Artikel: Concorso per il risanamento fonico nella zona Melide-Ponte Diga -

Bissone

Concorso per il risanamento fonico nella zona Melide-Ponte Diga-Bissone

164434

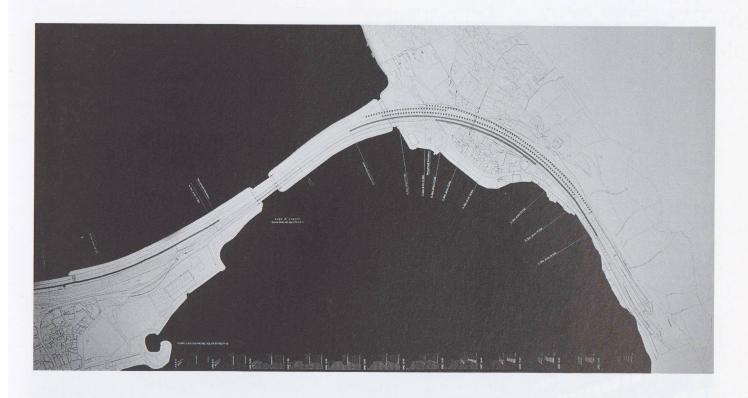
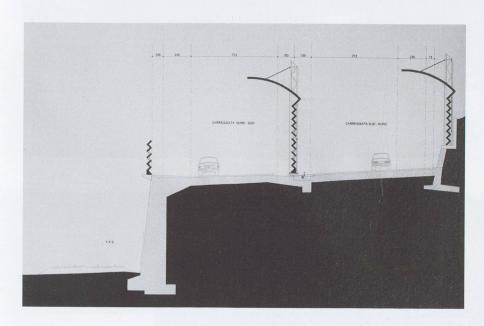
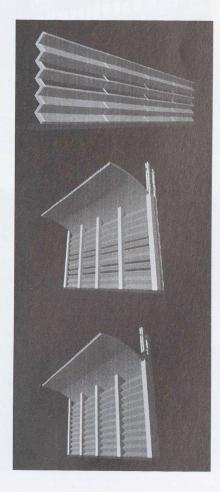
Osservazioni generali La rielaborazione del progetto ha confermato fondamentalmente le qualità già riconosciute nel corso di giudizio della prima fase. Malgrado ciò la Giuria ritiene necessario che i punti seguenti debbano ancora essere approfonditi:

- L'apprezzata leggerezza dell'intervento, che limita in modo convincente l'impatto sul paesaggio e sulla natura dell'autostrada stessa, lascia sorgere dubbi sulla sufficienza della sua efficacia. Sembra dunque indispensabile che la sua già corretta qualità dovrebbe ancora essere migliorata e il margine di errore dei valori attendibili ridotto a un grado ammissibile. La soluzione proposta dalla Giuria infatti non potrebbe, dopo un così lungo e impegnativo processo, lasciare dubbi sulla qualità fonica di un progetto da lei scelto.

- -Un miglioramento riguardante l'effetto visivo delle pareti sembrerebbe ottenibile eliminando la connotazione «piloni ferroviari», causata dai pilastrini che sorpassano in altezza le pareti di circa 1.5 m. Il supporto statico della pensilina potrebbe, per esempio, essere integrato ad essa permettendo così una espressione più calma dell'insieme visto in particolare dall'autostrada e da monte.

Aspetti fonici L'efficacia della protezione fonica è stata considerata discreta-buona.

Aspetti tecnico-costruttivi-economici Il calcolo statico, redatto in modo professionale, mostra come il progetto sia fattibile nel rispetto delle norme in vigore. Bisognerebbe comunque verificare l'effetto di un urto accidentale contro le pareti di protezione fonica a Bissone. Il progetto si presta per l'installazione di impianti fotovoltaici. I costi di realizzazione si situano al di sotto della media.

757575

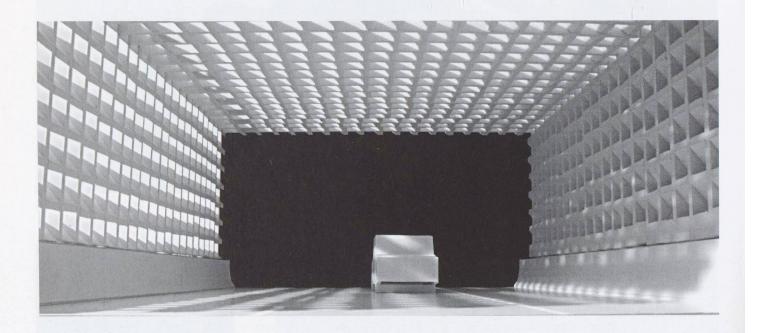
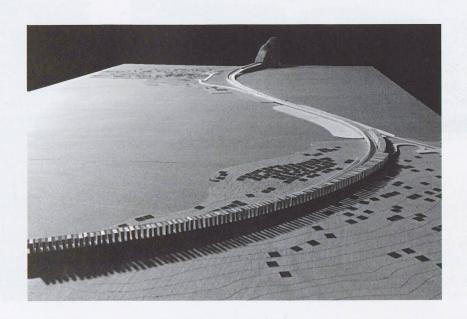
Osservazioni generali Il progettista si è allontanato sostanzialmente dalla proposta di progetto della prima fase. Una tale decisione è lecita. Rimane tuttavia un concetto che incide sul paesaggio, ora non più con pannelli posti di traverso sulla carreggiata dell'autostrada, ma con pareti strutturali di elementi in calcestruzzo. Nonostante la loro diversa altezza e funzione si ottiene, con una ponderata variazione della maglia delle aperture quadrate, un effetto unitario e inconfondibile. Questo gesto forte, arricchito dal gioco di luci e ombre, rimane leggibile nel paesaggio in modo misurato e variato nell'arco della giornata. Le due pareti scaglionate, viste da maggiore distanza, danno uno sfondo alla sagoma di Bissone e mediano in modo naturale tra la compatta edificazione del nucleo, le edificazioni

recenti e il paesaggio naturale del pendio sovrastante. Con ciò si evita la monotonia delle grandi superfici di pareti non strutturali come pure l'effetto della striscia scura creata dall'ombra di una copertura. Non convince, né formalmente né riguardo la sicurezza del traffico (effetti luminosi irregolari), la copertura delle due corsie verso nord nella zona di Bissone.

Aspetti fonici L'efficacia della protezione fonica è stata considerata discreta. Sono adempiute le esigenze della protezione fonica, ma le misure proposte potrebbero essere ancora migliorate.

Aspetti tecnico-costruttivi-economici Il calcolo statico, redatto in modo professionale, mostra come il progetto sia fattibile nel rispetto delle norme in vigore. Bisognerebbe comunque verificare l'effetto di un incendio all'interno della semicopertura a Bissone o quello di un urto accidentale. Il progetto si presta in modo ideale per l'installazione di impianti fotovoltaici. I costi di realizzazione si situano nella media.

472539

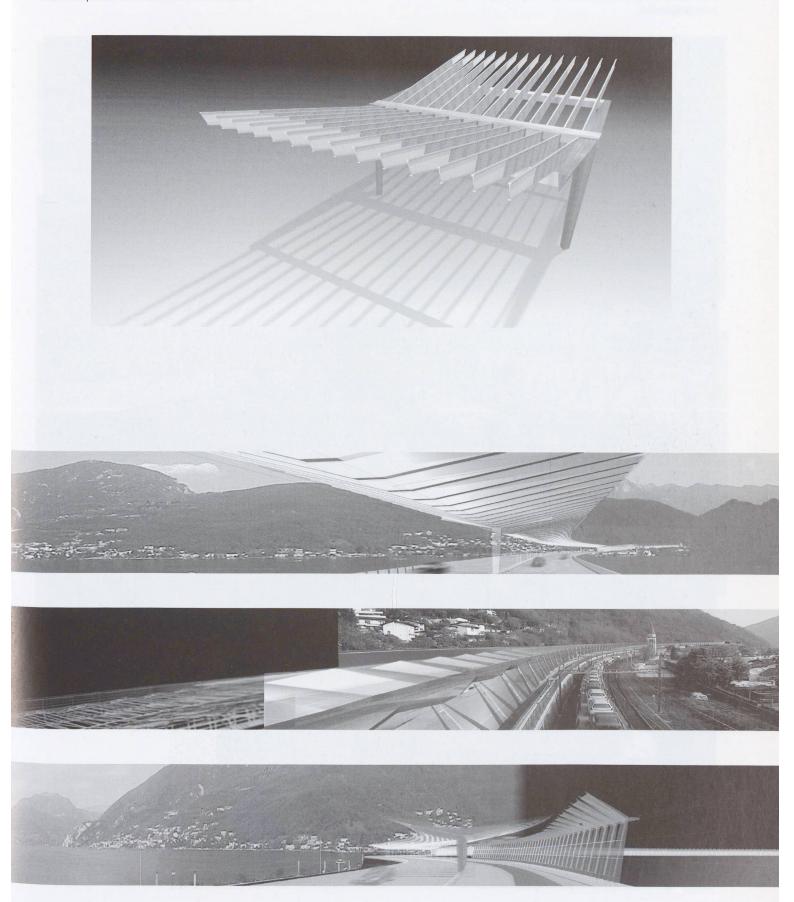
Osservazioni generali L'impostazione del progetto è rimasta essenzialmente invariata rispetto alla prima fase. Il carattere unitario che deriva dall'impiego di elementi modulari su tutta la lunghezza è stato particolarmente apprezzato. Solleva invece perplessità la gran varietà di materiali previsti (telai in calcestruzzo armato, elementi longitudinali e sostegni secondari in metallo, travi trasversali secondarie in materiale sintetico fibrorinforzato, pannelli in vetro, pannelli in alluminio espanso). Si ricorda come l'autostrada A2 su territorio ticinese sia contraddistinta dall'impiego sistematico del calcestruzzo armato. Il progetto ha raggiunto un notevole grado di approfondimento. Questo non ha però permesso alla Giuria di fugare i dubbi, già espressi nella prima fase, riguardanti i costi di manutenzione derivanti dalla complessità delle strutture. Il calcolo dei costi di costruzione mostra come il progetto sia molto caro. È comunque possibile, che un ridimensionamento del progetto in corrispondenza della parte centrale del Ponte-diga, riporti i costi ad un limite accettabile pur non pregiudicando la capacità di protezione fonica. Aspetti fonici L'efficacia della protezione fonica è stata considerata come molto buona. Il rapporto costo/beneficio è però insoddisfacente. Come già indicato, non si esclude che da un parziale ridimensionamento del progetto possa scaturire una soluzione interessante anche da questo punto di vista. Aspetti tecnico-costruttivi-economici Il calcolo statico, redatto in modo professionale, mostra come il progetto sia fattibile nel rispetto delle norme in vigore.

Permangono in ogni caso i dubbi sulla robustezza della soluzione proposta. Bisognerebbe inoltre verificare l'effetto di un incendio all'interno della copertura o quello di un urto accidentale. La riduzione dell'altezza libera (minore di 6,40 m) deve essere debitamente tenuta in considerazione. Il progetto si presta per l'installazione di impianti fotovoltaici. I costi di realizzazione si situano al di sopra della media.

583261 Ludovica Molo, Renzo Vallebuona, ing. Jane Wernick Associates Ldt, Arup Acoustics, Elektrowatt Engineering AG (consulenti acustici)

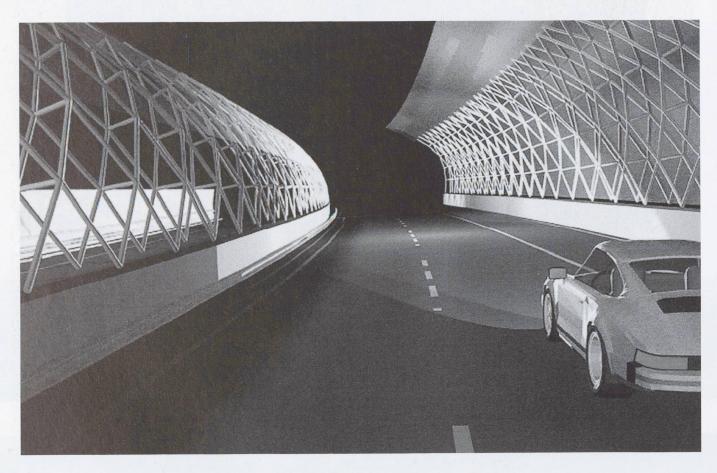
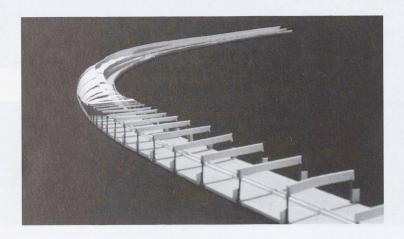
Osservazioni generali Il progetto riprende, ma solo apparentemente, i temi e le soluzioni annunciate con la proposta della prima fase. La Giuria ritiene infatti che le promesse di questo progetto non si sono tutte realizzate. Le bellissime forme che, in prima fase, avevano fatto sperare in una proposta paesaggistica tutta particolare e soprattutto dinamica, si sono spente fissandosi in soluzioni statiche, costruttivamente complesse e di difficile realizzazione. Sono evidentemente rimasti alcuni degli elementi principali che avevano attirato l'attenzione in prima fase, come il trattamento uniforme delle differenti superfici e come alcune attenzioni particolari alla geometria dell'autostrada. Gli obiettivi quali la leggerezza, la semplicità, ecc. non sembrano essere raggiunti. La Giuria è convinta che soprattutto il rapporto tra il disegno dell'autostrada esistente e quello dei nuovi manufatti non raggiunge quell'intensità proposta in prima fase, nella quale la dinamicità delle forme curvilinee contrastava in modo interessante con il disegno delle inclinate dell'arch. Tami. La nuova soluzione propone questi rapporti in modo molto meno interessante.

Aspetti fonici L'efficacia della protezione fonica è stata considerata discreta.

Aspetti tecnico-costruttivi-economici Da un'analisi di massima si considera la soluzione realizzabile. Bisognerebbe comunque verificare l'effetto di un incendio sui pannelli laterali ricurvi sulle corsie a Bissone o quello di un urto accidentale. La riduzione dell'altezza libera (minore di 6,40 m) deve essere debitamente tenuta in considerazione. Il progetto si presta per l'installazione di impianti fotovoltaici. I costi di realizzazione si situano nella media.

4759864

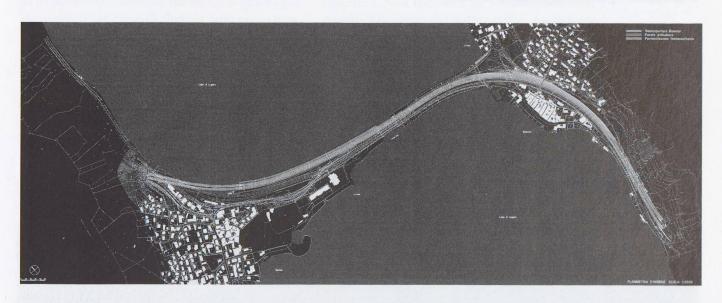
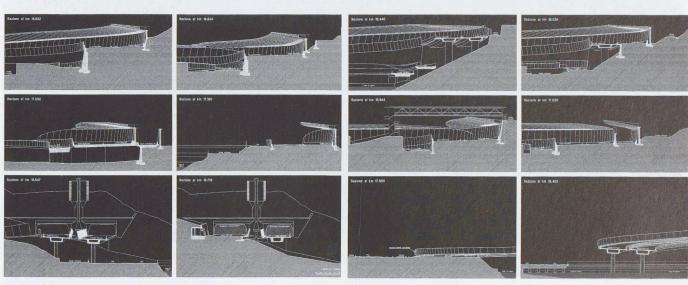
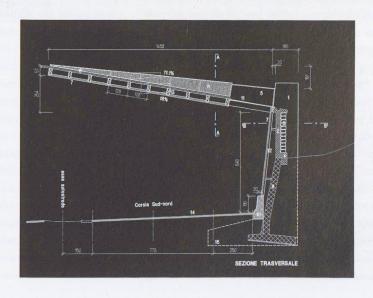
Osservazioni generali Il manufatto proposto, con l'assenza di pilastri sul lato valle, costituisce un vantaggio per l'automobilista ed in relazione ai problemi di manutenzione, sicurezza e di costruzione. La semplicità della costruzione si riflette pure sui costi moderati. Lascia per contro perplessi l'uso di ulteriori materiali senza uniformità come pure l'inserimento paesaggistico (per esempio l'effetto ombra).

Aspetti fonici L'efficacia della protezione fonica è stata considerata buona.

Aspetti tecnico-costruttivi-economici Il calcolo statico, redatto in modo professionale, mostra come il progetto sia fattibile nel rispetto delle norme in vigore. Bisognerebbe comunque verificare l'effetto di un incendio all'interno della semicopertura a Bissone e la problematica delle dilatazioni differenziate dei diversi materiali previsti. Il progetto si presta per l'installazione di impianti fotovoltaici. I costi di realizzazione si situano al di sotto della media.

090975

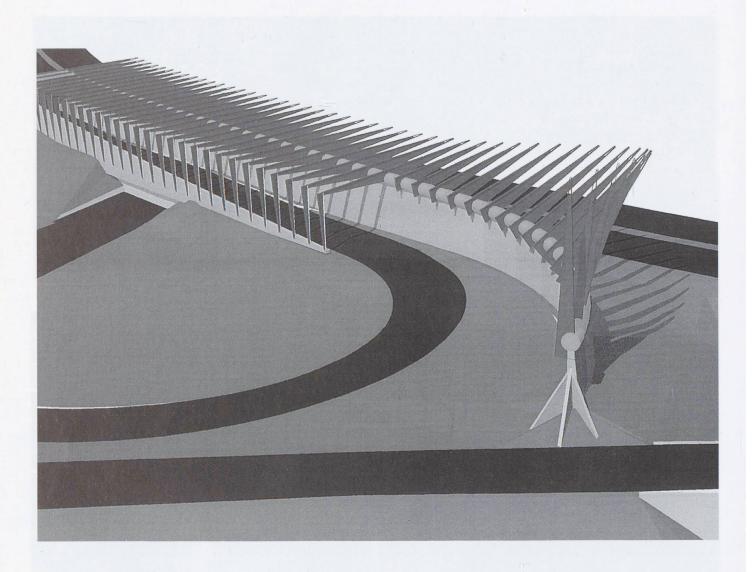
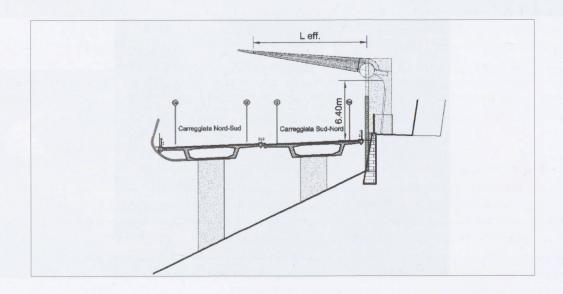
Osservazioni generali Si copre la metà dell'autostrada nella zona di Bissone con enormi sbalzi. Così tutte le carreggiate rimangono parzialmente unite. Pareti fonoassorbenti lungo i binari della ferrovia completano in modo discreto l'impianto. Nella zona di Melide le protezioni foniche laterali avvolgono il viadotto con strutture che si sviluppano fino al filo inferiore del cassone. La qualità dell'immagine visiva di questi interventi non è dimostrata. Il concetto espresso nella prima fase è stato mantenuto e sviluppato in modo conseguente, chiaro e accurato. Gli sbalzi enormi danno al progetto una proporzione che può essere messa in dubbio. In relazione alla costruzione, all'economicità e ai costi di manutenzione, si pongono problemi molto impegnativi e sproporzionati. La torsione progressiva dello sbalzo all'uscita di Bissone non è senza una certa eleganza, ma si perde in un gesto sproporzionato e non sufficientemente motivato.

Aspetti fonici L'efficacia della protezione fonica è stata considerata buona.

Aspetti tecnico-costruttivi-economici Il calcolo statico, redatto in modo professionale, mostra come il progetto sia fattibile nel rispetto delle norme in vigore. Bisognerebbe comunque verificare l'effetto di un incendio all'interno della semicopertura a Bissone. Il progetto si presta per l'installazione di impianti fotovoltaici. I costi di realizzazione si situano nella media.
